ZMĚNOVÝ LIST: Okno na WC		číslo ZL: ZL39
Název akce:	„Přístavba MŠ Zvídálek, Kolářkovo náměstí č.p.107, Slavkov u Brna“	
Objednatel:	Město Slavkov u Brna, Palackého nám.65, 684 01 Slavkov u Brna	
Zhotovitel:	Společnost pro MŠ Zvídálek, vedoucí společník: SKR stav s.r.o., Nováčkova 18, 614 00 Brno	
Změnový list vystavil:	Zhotovitel	
Datum:	16.9.2025	
<u>Předmět změny:</u> Předmětem změnového listu je dodávka okna na dětské WC <u>Zdůvodnění změny:</u> Na základě požadavku investora bude na dětské WC, místnost č. A112 objektu SO 01 dodáno fixní dřevěné okno do příčky mezi hernou a dětským WC. <u>Vazba na zákon č. 134/2016 Zákon o zadávání veřejných zakázek</u> - Odstavec ..., § 222		
Odpočet bez DPH:		Přípočet bez DPH:
0,- Kč		15.920,- Kč
Výsledná cena změny bez DPH:		Požadavek na změnu lhůty dokončení díla:

ZMĚNOVÝ LIST: Obklady		číslo ZL: ZL40
Název akce:	„Přístavba MŠ Zvídálek, Kolářkovo náměstí č.p.107, Slavkov u Brna“	
Objednatel:	Město Slavkov u Brna, Palackého nám.65, 684 01 Slavkov u Brna	
Zhotovitel:	Společnost pro MŠ Zvídálek, vedoucí společník: SKR stav s.r.o., Nováčkova 18, 614 00 Brno	
Změnový list vystavil:	Zhotovitel	
Datum:	26.9.2025	
<u>Předmět změny:</u> Předmětem z

N25-0329

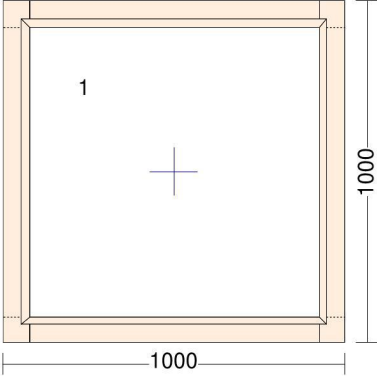
P.č.	Číslo položky	Název položky	MJ	Množství	Cena / MJ	Celkem
Díl: 64		Výplně otvorů				15 920,00
1	VL01	Dřevěné fixní okno z hery na dětské WC m.č. A112, SO 01, 1000/1000, RAL 1012	Kpl	1,00000	15 920,00	15 920,00

Pozice	Množství	Popis	Cena * ks
1	1 Ks	 Profil: IV 78 Softline Dřevina: modřín fix Nátěr: Impregnace / Vrch Nátěr rámu: RAL 1012 / RAL 1012 Rám: rám 80mm Křídlo: pevně-křídlový profil Kování: pevně v rámu Kování par.: Okapnice: bez okapnic Skla: Dvojsklo: Planibel Clearlite, 4/16/plus Top 1,1 on Clearlite, 4, Chromatech ultra/šedá (RAL 7040) Parapet dr.: zvenku / uvnitř Rozměry: 1000 mm x 1000 mm Váha: 31,5 kg

P.č.	Číslo položky	Název položky	MJ	Množství	Cena / MJ	Celkem
Díl: 95		Dokončovací konstrukce na pozemních stavbách				-700 621,00
1	Xh19	Herní a odpočinkové prvky - D+M, bližší specifikace viz. PD	soubor	-1,00000	700 621,00	-700 621,00

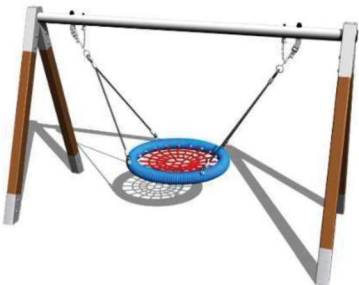
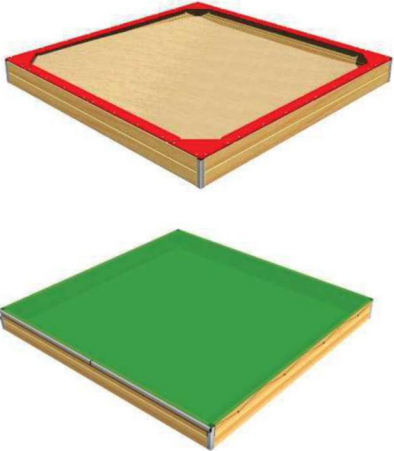
H1 - Domek - 1 ks
 H2 - Terénní zvukovod - 1 ks
 H3 - Špalky na sezení - 7 ks
 H4 - Zvonkohra - 1 ks
 H5 - Vyvýšené záhony - 4 ks
 H6 - Kruhová síťová houpačka - 1 ks
 H7 - Lezecí síť - 1 ks
 H8 - Pružinová houpačka - 7 ks
 H9 - Pískoviště se sezením a zakrývací plachtou - 1 ks
 H10 - Pítka pro ptáky a hmyz - 1 ks
 H11 - Kreslicí tabule - 1 ks
 H12 - Mobilní lavička - 5 ks
 H13 - Stojan na kola - 1 ks
 H14 - Odpadkový koš - 1 ks
 H15 - Kompostér - 2 ks
 H16 - Tubusová skluzavka - 1 ks

P.č.	Číslo položky	Název položky	MJ	Množství	Cena / MJ	Celkem
Díl: 95		Dokončovací konstrukce na pozemních stavbách				334 383,02
1	Xh19	Herní a odpočinkové prvky - D+M, bližší specifikace viz. PD	soubor	1,00000	334 383,02	334 383,02

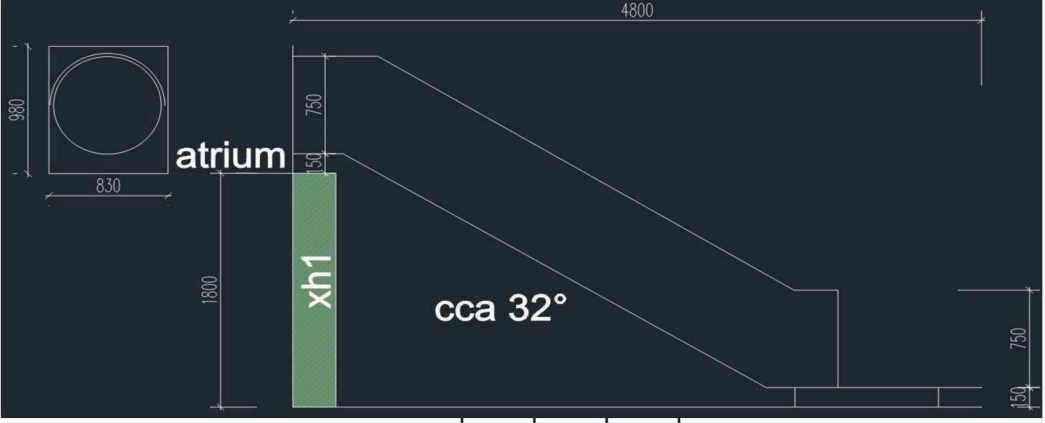
H5 - Vyvýšené záhony - 2 ks
 H6 - Kruhová síťová houpačka - 1 ks
 H8 - Pružinová houpačka - 1 ks
 H9 - Pískoviště se sezením a zakrývací plachtou - 1 ks
 H15 - Kompostér - 2 ks
 Xh25 - nerezová tubusová skluzavka

Ozn.	Příklad vzhledového řešení	Rozměr			Popis	ks	Poznámky	int/ ext
		Šířka	Výška	Hloubka				
H1					ZRUŠENO	0		ext.
H2					ZRUŠENO	0		ext.
H3					ZRUŠENO	0		ext.
H4					ZRUŠENO	0		ext.
H5		1000	600	500	VYVÝŠENÉ ZÁHONY Vymezený prostor pro ekologickou a enviromentální výchovu (sebezásobitelství, životní cyklus rostliny). Optimální forma: více typů řešení záhonu.	2		ext.
H6		3000	1400	1770	KRUHOVÁ SÍŤOVÁ HOUPAČKA Houpací prvek i pro nejmenší děti - snížená výška pádu.	1		ext.
H7					ZRUŠENO	0		ext.
H8		880	230	1120	PRUŽINOVÁ HOUPAČKA	1		ext.
H9		3000	3000	240	PÍSKOVIŠTĚ SE SEZENÍM A ZAKRÝVACÍ PLACHTOU Pískoviště s celoodvodovými lavičkami pro sezení a se zakrývací plachtou pro dodržení hygienických požadavků na písek v pískovištích.	1		ext.

Ozn.	Příklad vzhledového řešení	Rozměr			Popis	Ks	Poznámky	int/ext
		Šířka	Výška	Hloubka				
H10					ZRUŠENO	0		ext.
H11					ZRUŠENO	0		ext.
H12					ZRUŠENO	0		ext.
H13					ZRUŠENO	0		ext.
H14					ZRUŠENO	0		ext.
H15		1000	1200	1000	KOMPOSTÉR Prvek enviromentální výchovy (životní cyklus zeminy, úrodnost půdy, péče o vegetaci).	2		ext.
H16					ZRUŠENO	0		ext.
Xh25	 	1800	4800	750	NEREZOVÁ TUBUSOVÁ SKLUZAVKA výškový rozdíl: 1800mm, půdorysná délka 4800mm, průměr tubusu: 750mm, čelní vstupní deska z nerezového plechu doplněná madlem nad otvorem, vsazená do oplocení. Skluzavka je kotvená shora do opěrné stěny xh1 tak aby šrouby byly vstupní deskou zakryty. U výlezu na dopadovou plochu zpomalovací žlab bez tubutového krytí, na konci skluzavky další dvě podpory kotvené do patky z betonu.	1		ext.
Poznámky: Navržené prvky jsou pouze doporučené vybavení. Konečný soupis dle požadavků investora. Vždy je nutné dodržet legislativní požadavky na dětská hřiště, zejména dostatečné dopadové plochy. Výrobky budou dodány včetně všech instalačních doplňků, potřeb, kotev a krytek. Související a okolní konstrukce budou upraveny dle požadavků kotvení.
